Commune d'Essômes sur Marne

Compte rendu de la réunion vignoble du 27 mai 2009

objet : Validation du programme d'opérations aux représentants de secteur (plan et chiffrage). Préparation des réunions publiques.

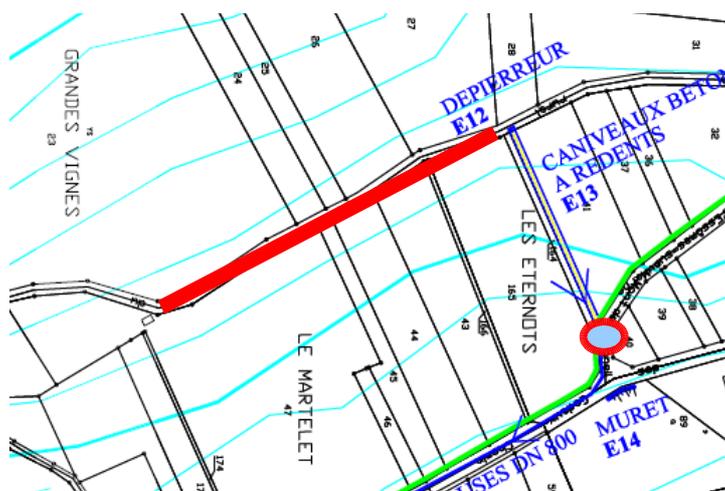
Au-dessus de D13 le cadastre est faux, le chemin contourne désormais par le haut à gauche (schéma ci-après).

Ajout d'un dépierreur en aval de D13,0, juste en amont de la buse (à décaler).
